改善箇所説明図

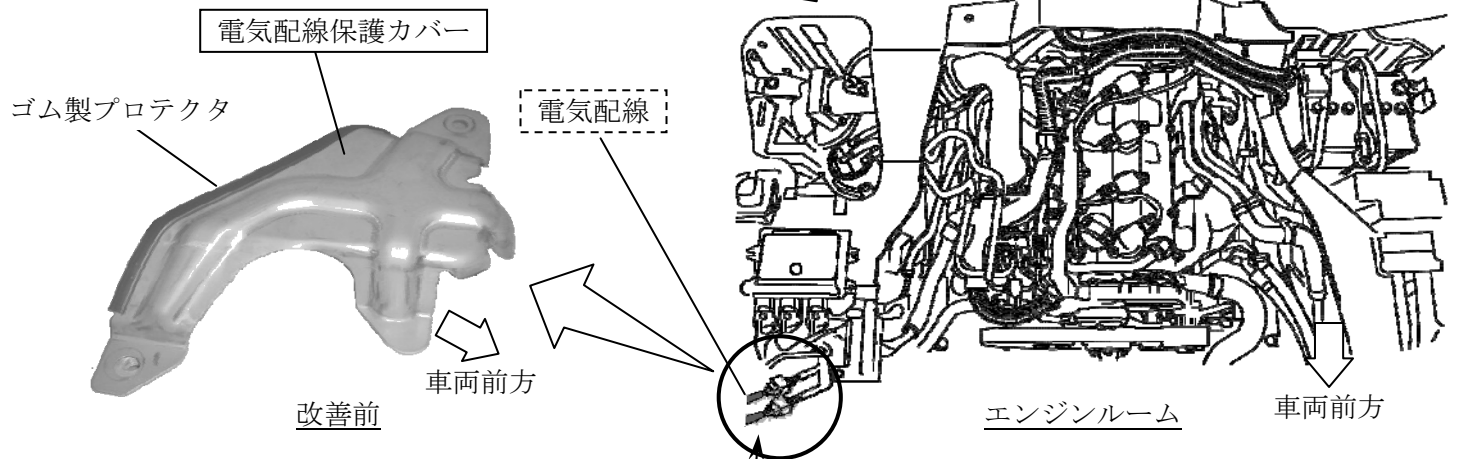
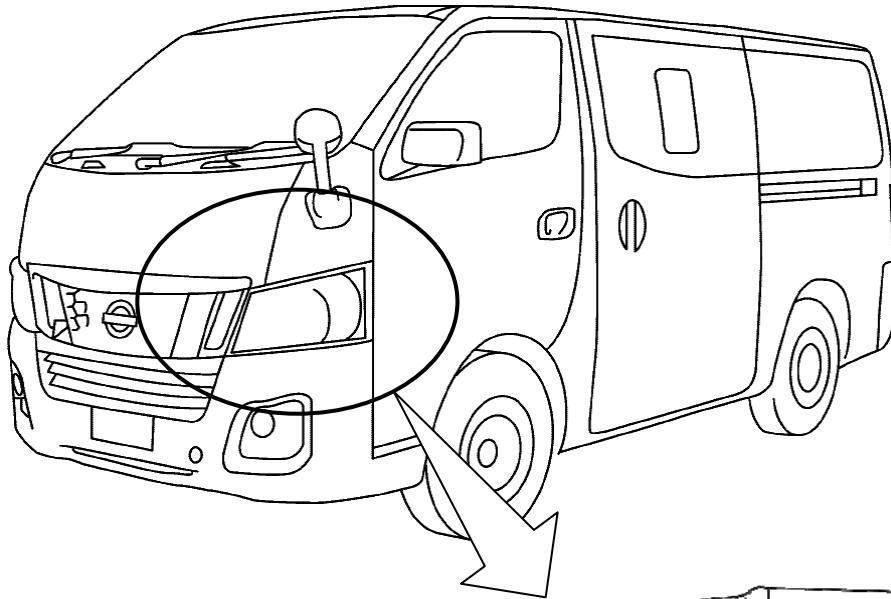
基準不適合発生箇所

運転者席下の金属製電気配線保護カバーの端部の処理が不適切（端部が鋭い）なため、当該カバー組付け時に電気配線を傷つけたものがある。そのため、そのままの状態で使用を続けると、傷ついた電気配線が当該カバーと接触して短絡するおそれがあり、最悪の場合、後退灯の不点灯や走行中にエンストして再始動しなくなるおそれがある。

改善の内容

全車両、当該電気配線保護カバーを対策品と交換するとともに、電気配線を点検し、被覆が損傷しているものは修復し、電線が損傷しているものは当該電気配線を新品と交換する。
